序説

お客様が受け取ったAVR32EA28/32/48デバイスはこの文書で記述される異常を除き、現在のデバイスのデータシート(www.microchip.com/DS40002497)に対して機能的に一致します。この文書で記述される障害はAVR32EA28/32/48デバイスの将来の改訂で処置されるかもしれません。

3. データシート説明

表35-3. 供給電圧

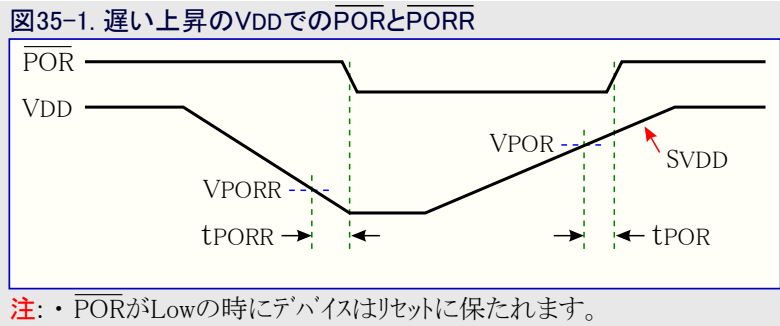
「供給電圧」表でいくつかの明確化が行われました。

注1: チップ消去中、BODLEVEL0で構成設定された低電圧検出器(BOD)がONを強制されます。供給電圧(VDD)がBODLEVEL0に対するVBOD未満の場合、消去の試みは失敗します。

注2: 1.8VまたはBODが有効の時にBOD起動基準(VBOD)に落ちるまで動作は保証されます。

注5: 図35-1.を参照してください。
